議案第3号　参考資料

○都市計画道路の変更（3･4･165　太平中央通ほか1路線）

【3･4･165　太平中央通】
○計画幅員の一部変更
変更区間延長：約90m
幅員：16m→14m（幅員構成は以下の通り）

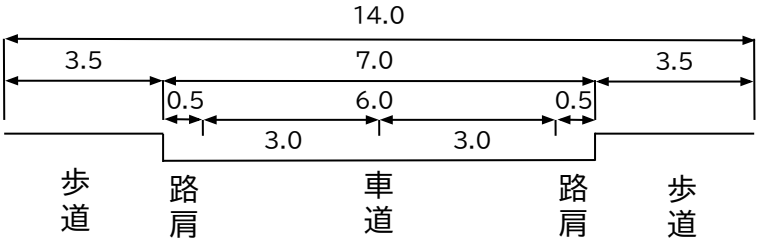
- 本市では、平成20年3月に都市計画審議会の議論を経て「札幌市都市計画道路の見直し方針」を策定し、都市計画決定後、長期間整備が行われていない道路について、順次、都市計画の見直しを行っている。
- 太平中央通の未整備区間である「東15丁目･屯田通～太平7条7丁目4号線」については、都市計画決定（平成元年2月27日）から20年以上が経過していること、事業の実施を検討していないことから、都市計画の見直し対象となっている。
- 見直し方針に基づき検討を行ったところ、現況道路区域で道路構造令に基づく最小幅員が確保されていることから、都市計画道路の機能が概ね確保されていると判断し、計画幅員を現況に合わせて変更するものである。
- また、太平中央通の変更に伴い、東15丁目･屯田通の一部区域の変更を行う。

【3･2･27　東15丁目･屯田通】

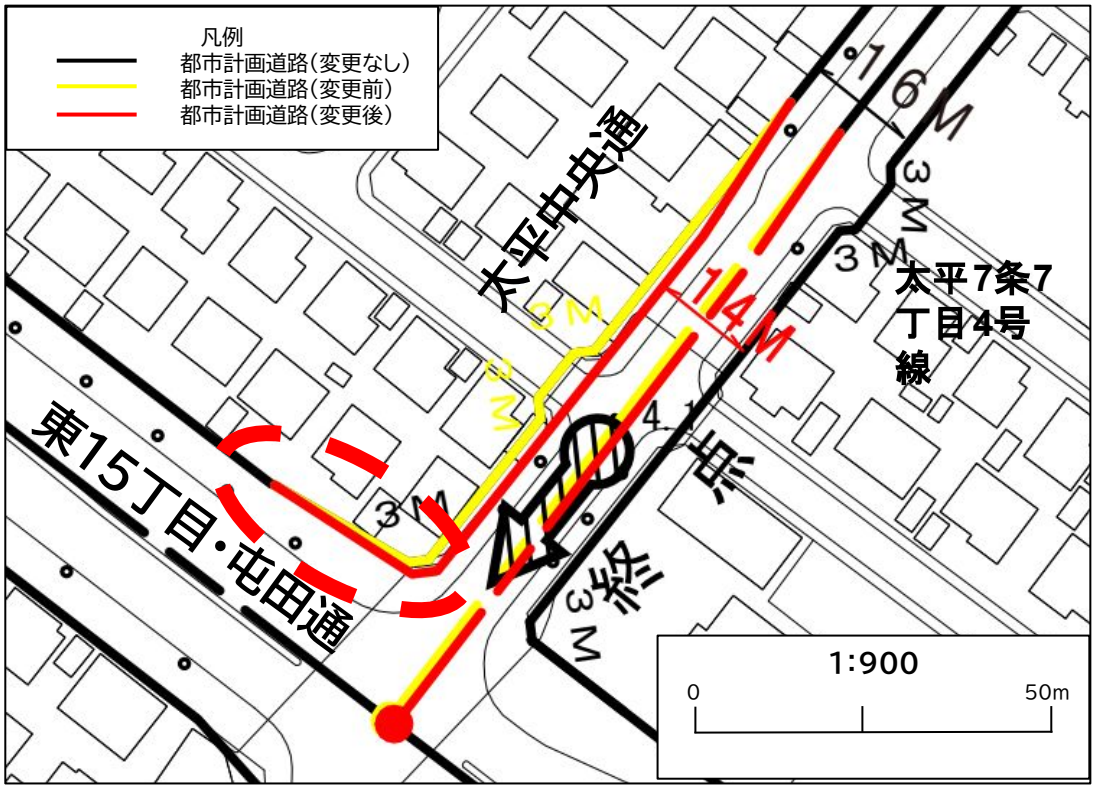
○　一部区域の変更（太平中央通との交差部の区域を変更）
